【令和5年6月1日の設工認その9に係るヒアリングコメント回答】

【コメント No. 10】

図1 他の原子炉施設等から受け入れる固体廃棄物のレベルに応じた処理の流れ

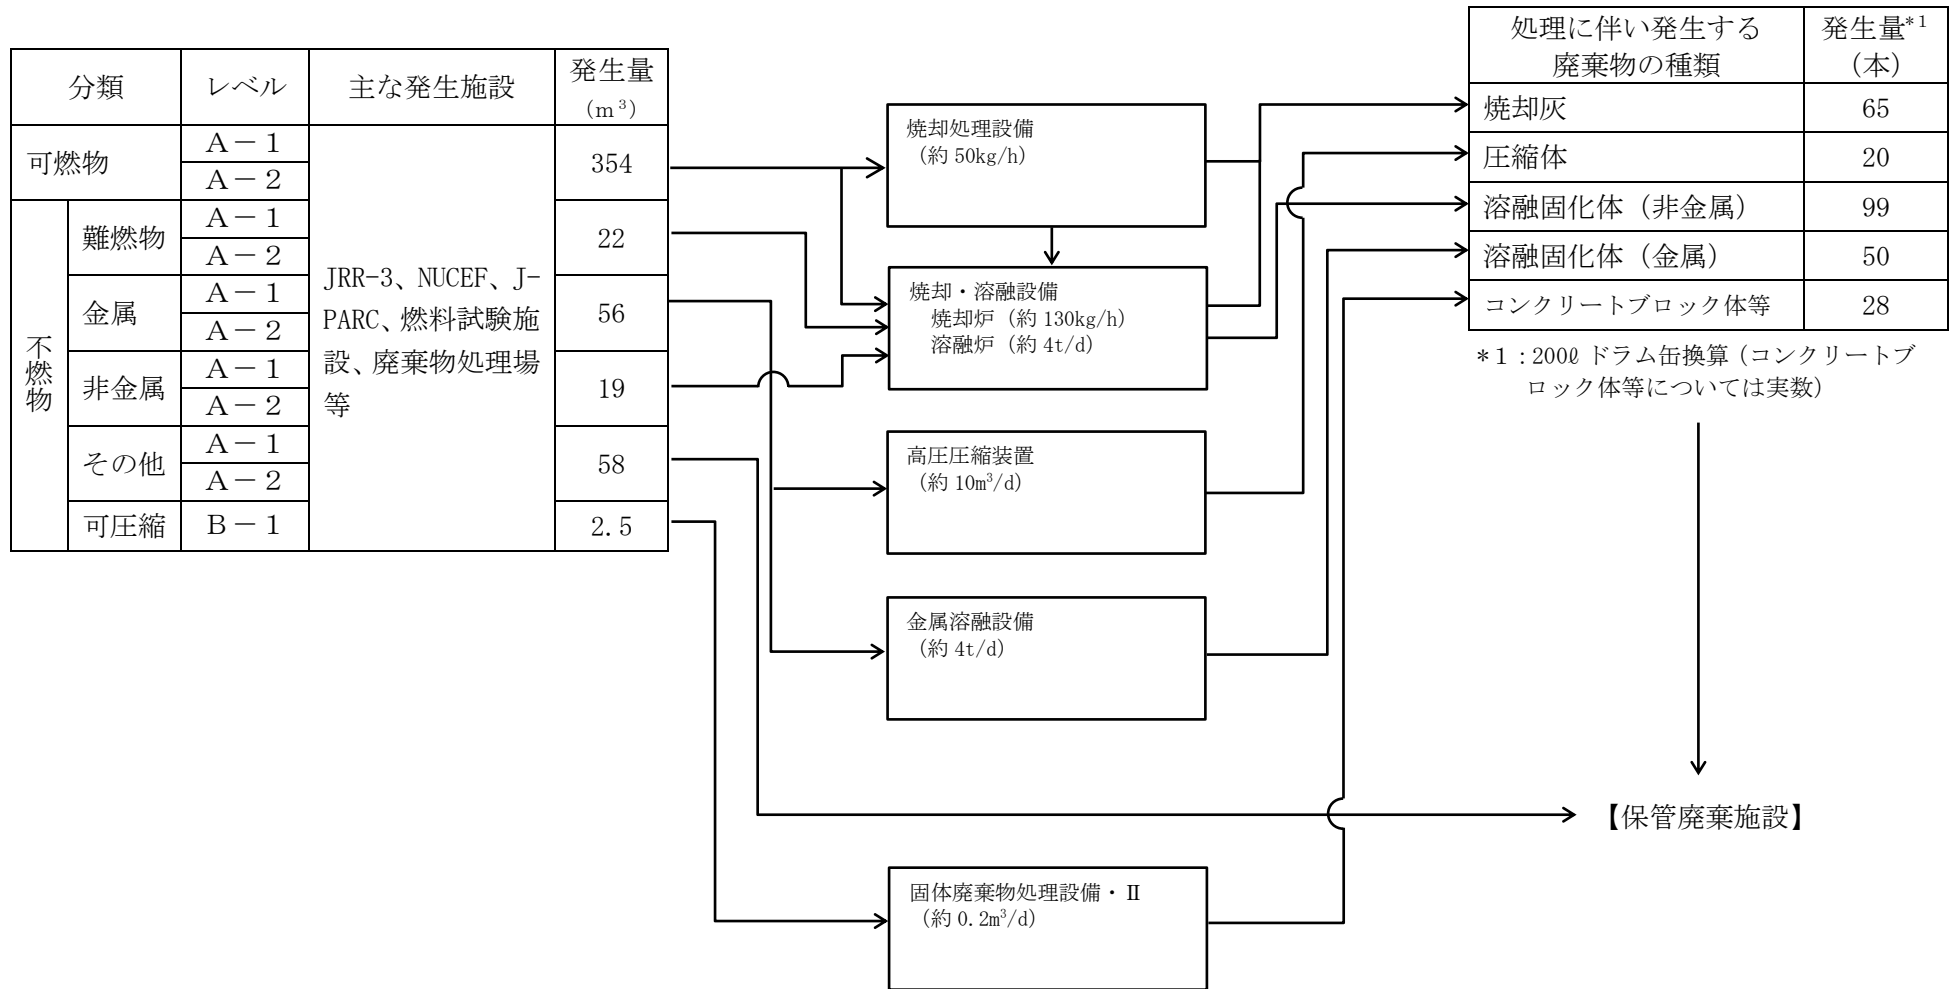
処理前廃棄物保管場所及び発生廃棄物保管場所について、技術基準規則第36条第1号の「通常運転時に発生する・・・容量」の観点から、廃棄物の出入りが分かるフローを示し、最大保管本数の考え方を説明すること。

他の原子炉施設等から受け入れる固体廃棄物のレベルに応じた処理の流れを図1に、液体廃棄物のレベルに応じた処理の流れを図2に示す（「資料 処理場－97－1」参照）。なお、図1及び図2に示す値は、平成29年度のものである。

固体廃棄物のうち、可燃物は主に第1廃棄物処理棟の焼却処理設備において、焼却処理を行う。発生施設から発生する可燃物の量は約354m³/yであり、処理後に焼却灰が約65本発生する。

処理を行う可燃物は、約354m³（約1,770本）であることから、第1廃棄物処理棟の廃棄物一時置場（最大保管本数約800本）及び固体廃棄物一時保管棟（最大保管本数約800本）の他に、差分の約170本を保管できるように解体分別保管棟の処理前廃棄物保管エリア（最大保管本数約1,000本）を設けている。

処理後の焼却灰は、灰取出し室（最大保管本数約8本）に保管するが、これは定期事業者検査及びメンテナンス期間を除く約9ヶ月間で焼却灰の発生本数である約65本を除き、1ヶ月あたり約8本程度が発生するものとして設定している。

固体廃棄物のうち、可燃物は上述のとおり、主に第1廃棄物処理棟の焼却処理設備において焼却処理を行っているが、減容処理棟の焼却・溶融設備においても焼却処理を実施することが可能である。また、減容処理棟では、可燃物（難燃物含む）の焼却処理に加え、金属は高圧圧縮装置による圧縮処理及び金属溶融設備による溶融処理、非金属は焼却・溶融設備によるプラズマ溶融処理を行う。発生施設から発生するこれらの廃棄物の量は、合計で約451m³/y（2000ドラム缶換算で約2,255本）であり、処理後に焼却灰、圧縮体及び溶融固化体が約234本発生する。

この場合、処理前の廃棄物は、減容処理棟の一時保管室（最大保管本数約 1,500 本）の他に、差分の約 755 本を保管できるよう解体分別保管棟の処理前廃棄物保管エリア（最大保管本数約 1,000 本）を設けている。また、発生廃棄物の約 234 本についても、処理前の廃棄物を一時保管室及び処理前廃棄物保管エリアで調整することで、減容処理棟の一時保管室に保管することが可能である。

固体廃棄物のうち、廃棄物の表面線量当量率の高い可圧縮廃棄物 B-1（以降、B-1 廃棄物という。）は、第 2 廃棄物処理棟の固体廃棄物処理設備・II で圧縮処理を行う。発生施設から発生する B-1 廃棄物は約 2.5m³/y（30L 容器 84 本）であり、処理後には圧縮した廃棄物を 3 体程度封入したコンクリート内張ドラム缶（200L ドラム缶換算 1 本）又はコンクリートブロック体（200L ドラム缶換算 5 本）が合計 28 本/年発生する。

第 2 廃棄物処理棟で受け入れる B-1 廃棄物は、通常、発生施設から 1 日 3 体×4 日（30L 容器 12 本）を 1 キャンペーンとして受け入れを行っている。受け入れた廃棄物は処理前廃棄物収納セル（最大保管本数 30L 容器 36 本）に保管するが、B-1 廃棄物の発生が不定期であることから、3 倍程度の裕度を確保している。

廃棄物の処理後に発生する保管体は、主としてコンクリート内張ドラム缶であるが、廃棄物の表面線量当量率によってはコンクリートブロック体も数は少ないが発生する。これら保管体は 1 キャンペーンに 4 本発生し、コンクリート注入室（最大保管本数 16 本）に保管し、順次、保管廃棄施設に搬出する。ここで、保管体の内訳をコンクリート内張ドラム缶 2 本、コンクリートブロック体が 2 体とすると、保管本数は 200L ドラム缶換算で 12 本となり、コンクリート注入室の最大保管本数は裕度を持った設定としている。
